Bebauungsplan Nr. 100 mit integriertem Grünordnungsplan 1. Änderung

- Kirchheim 2030 -

Gemeinde Kirchheim b. München

Behandlung der Stellungnahmen aus der erneuten Beteiligung der Öffentlichkeit
gemäß § 4a Abs. 3 Baugesetzbuch (BauGB) i.V.m. § 3 Abs. 2 Baugesetzbuch
(BauGB)

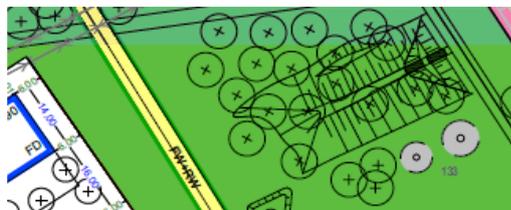
Allgemein wurde im Bebauungsplan fast ausschließlich das Planzeichen für vorgeschlagene Baumstandorte verwendet. Dieser Vorschlag hat keine bindende Wirkung. Für zu pflanzende Bäume und Bestandsbäume werden normalerweise andere Planzeichen verwendet (s.o.).

Im Bereich des ehemaligen Wäldchens am Wall gibt es im Plan nur noch 21 vorgeschlagene Baumstandorte, alte Baumbestände wurden gar nicht eingezeichnet, sie müssen also auch nicht erhalten oder nachgepflanzt werden. Nur die zwei verpflanzten Bäume (grau) wurden als „zu erhalten“ gekennzeichnet.

Links und rechts des gelben Fuß- und Radwegs gibt es langfristig keinen geplanten Baumbestand, obwohl es in der „Sphäre Wald“ der Landesgartenschau durchaus alte Bäume gibt. Hier ist der gezeichnete Plan den tatsächlichen Gegebenheiten anzupassen. Bestandsbäume sind einzuzichnen. Das Planzeichen „vorgeschlagene Baumstandorte“ ist durch „Bestandsbäume zu erhalten“ zu ersetzen.

Das gleiche gilt auch für den Bereich der „Sphäre Wildnis“: Hier wurden nur vier Bestandsbäume eingezeichnet, obwohl es dort noch viel größere Bestände gibt als am Wall. An dieser Stelle sind auch vorgeschlagene Baumstandorte nur spärlich eingezeichnet. Der Bestand ist auch hier in den Bebauungsplan einzuzichnen.

Die Festsetzungssystematik entspricht dem aktuell rechtskräftigen Bebauungsplan Nr. 100. In den öffentlichen Grünflächen und in den Flächen für Gemeinbedarf werden sowohl Bestandsbäume als auch neu zu pflanzende Bäume nur nachrichtlich dargestellt, um langfristig die notwendige Flexibilität für Pflege und Unterhalt in Verbindung mit den Nutzungsansprüchen zu erhalten. Dargestellt ist der aktuelle Planungsstand (10.2020) zu Baumerhalt und Baumneupflanzung.

Die Baumschutzverordnung der Gemeinde Kirchheim gilt auch für den Geltungsbereich des Bebauungsplanes Nr. 100. Zur Klarstellung wird dies im Satzungstext als Hinweis entsprechend ergänzt. Eine planzeichnerische Darstellung aller Bestandsbäume im Bebauungsplan ist daher nicht notwendig. Das fachkundige Personal in der Verwaltung stellt sicher, dass die öffentliche Grünfläche nachhaltig erhalten bleibt.

In den Satzungstext und in die Begründung wird ein entsprechender Hinweis auf die Baumschutzverordnung aufgenommen (s. hierzu auch Punkt B 2.3). Weitergehende Änderungen am Bebauungsplan sind nicht vorgesehen.

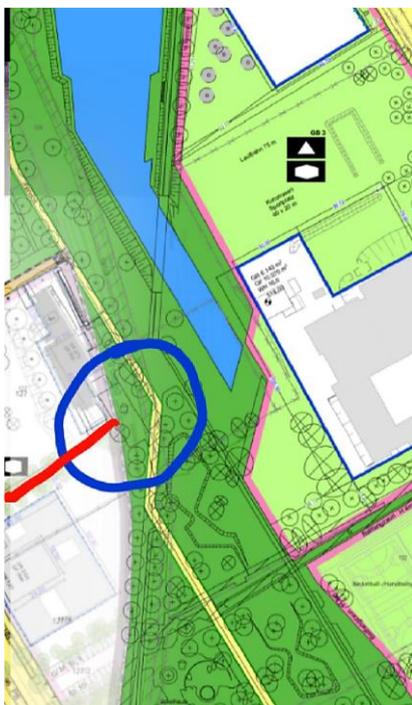
Das Straßenverkehrszeichen „Gemeinsamer Rad- und Fußweg“ gibt den Fußgängern mehr Spielraum, verlangt aber Radfahrern mehr Rücksichtnahme ab. Fahrradwege entlang Straßen gibt es jeweils in ca. 30 m Entfernung an der Heimstettner Str. und der neuen Hauptstraße im Osten und Westen des Parks. An den den Park begrenzenden Hauptstraßen gibt es bereits Fahrradwege in ca. 30 m Entfernung.

Um die barrierefreie Erschließung der öffentlichen Grünflächen sicherzustellen, sind auch nicht wasserdurchlässige Bodenbeläge zulässig. Dies gilt insbesondere für den in Nord-Süd-Richtung verlaufenden Hauptweg durch den Ortspark, welcher als „öffentlicher Fuß- und Radweg“ im Bebauungsplan festgesetzt wird. Die Gesamtbreite des öffentlichen Fuß- und Radweges wird in der Planzeichnung noch durch entsprechende Vermaßungen verbindlich festgelegt. Die Art des Belages und die farbliche Gestaltung der Wegeflächen sowie verkehrsrechtliche Anordnungen sind dagegen nicht Gegenstand des Bebauungsplans.

In der Planzeichnung wird die Vermaßung des öffentlichen Fuß- und Radweges im Bereich des Ortsparks ergänzt.

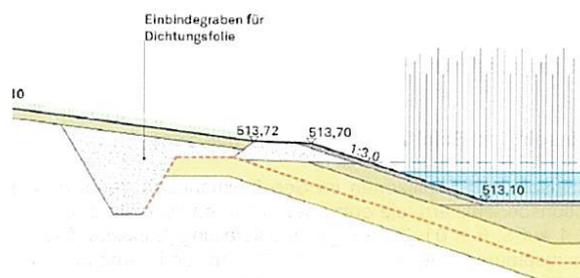
Wieso man in Kirchheim in den Retentionsbodenfiltern von ca. 6 m Breite (Süd) und 14 m Breite (Nord) nicht wenigstens eine leichte Schräge einplanen konnte, ist absolut rätselhaft. Diese Konstruktion ist auf dem Cover des auch vom Ingenieurbüro zitierten Retentionsbodenfilter-Handbuchs (https://www.umwelt.nrw.de/fileadmin/redaktion/Broschueren/retentionbodenfilter_handbuch.pdf) zu sehen:

Auf der westlichen Seeseite im Bereich der naturnahen Ufer sind bereits im Planfeststellungsverfahren flache Böschungen eingeplant worden (siehe S.15 Abb. 6 in 01_200921_Planfeststellung_Landschaftssee.pdf), warum also nicht innerhalb der Filter?

Abb. 4: Wasserbausteine

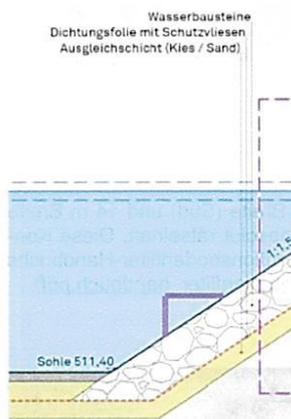
Eine natürliche Uferzone besteht aus drei Schichten: ca. 0 - 30 cm Tiefe, 30 - 60 cm Tiefe und die Tiefenzone ab 60 cm. Beim Landschaftssee in Kirchheim wurde aus unerfindlichen Gründen auf die mittlere Uferzone verzichtet. Dies hat nicht nur Auswirkungen auf das Ökosystem See, sondern auch auf die Park-Nutzer:

Ein tödlicher Unfall im Karlssee in Heilbronn ereignete sich am 18.06.21. Ein junger Mann war an der vom Flachwasser steil abfallenden Kante ins tiefe Wasser abgerutscht. Er konnte im trüben Wasser nicht gefunden werden und ertrank. Trübes Wasser sollte aufgrund der Retentionsbodenfilter am Karlssee aber gar nicht vorhanden sein. Die Konstruktion funktioniert offensichtlich zwei Jahre nach der Bundesgartenschau 2019 schon gar nicht mehr!

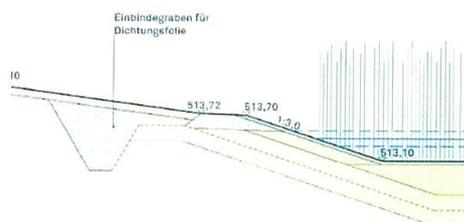
Wieso man in Kirchheim in den Retentionsbodenfiltern von ca. 6 m Breite (Süd) und 14 m Breite (Nord) nicht wenigstens eine leichte Schräge einplanen konnte, ist absolut rätselhaft. Diese Konstruktion ist auf dem Cover des auch vom Ingenieurbüro zitierten Retentionsbodenfilter-Handbuchs (https://www.umwelt.nrw.de/fileadmin/redaktion/Broschueren/retentionsbodenfilter_handbuch.pdf) zu sehen:

Auf der westlichen Seeseite im Bereich der naturnahen Ufer sind bereits im Planfeststellungsverfahren flache Böschungen eingeplant worden (siehe S.15 Abb. 6 in 01_200921_Planfeststellung_Landschaftssee.pdf), warum also nicht innerhalb der Filter?

Zum Punkt 1 „Retentionsbodenfilter“ siehe Antwort zu B 10.22.

Abb. 4. Wasserbausteine

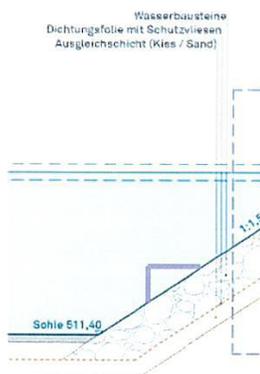
Eine natürliche Uferzone besteht aus drei Schichten: ca. 0 - 30 cm Tiefe, 30 - 60 cm Tiefe und die Tiefenzone ab 60 cm. Beim Landschaftssee in Kirchheim wurde aus unerfindlichen Gründen auf die mittlere Uferzone verzichtet. Dies hat nicht nur Auswirkungen auf das Ökosystem See, sondern auch auf die Park-Nutzer:

Ein tödlicher Unfall im Karlssee in Heilbronn ereignete sich am 18.06.21. Ein junger Mann war an der vom Flachwasser steil abfallenden Kante ins tiefe Wasser abgerutscht. Er konnte im trüben Wasser nicht gefunden werden und ertrank. Trübes Wasser sollte aufgrund der Retentionsbodenfilter am Karlssee aber gar nicht vorhanden sein. Die Konstruktion funktioniert offensichtlich zwei Jahre nach der Bundesgartenschau 2019 schon gar nicht mehr!

Zum Punkt 2 „Konstruktion des See-Körpers“ siehe Antwort zu B 10.23.

Anlage „See 2022“

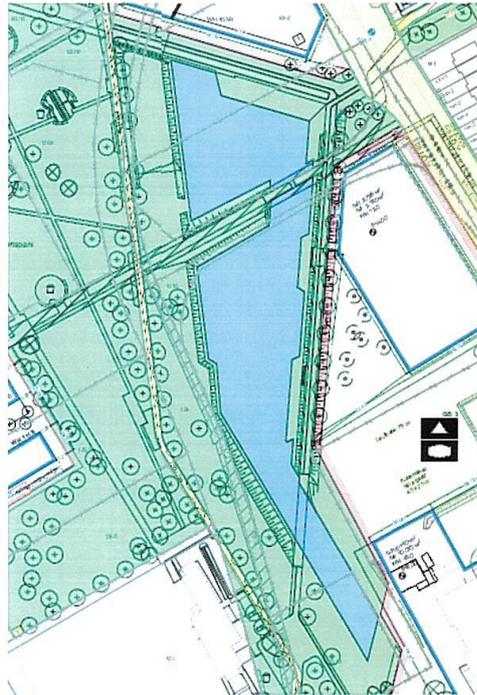
Die Planzeichnungen suggerieren dem Betrachter Grünflächen, die nicht hergestellt werden. Das betrifft insbesondere das Gelände des Ortsparks:
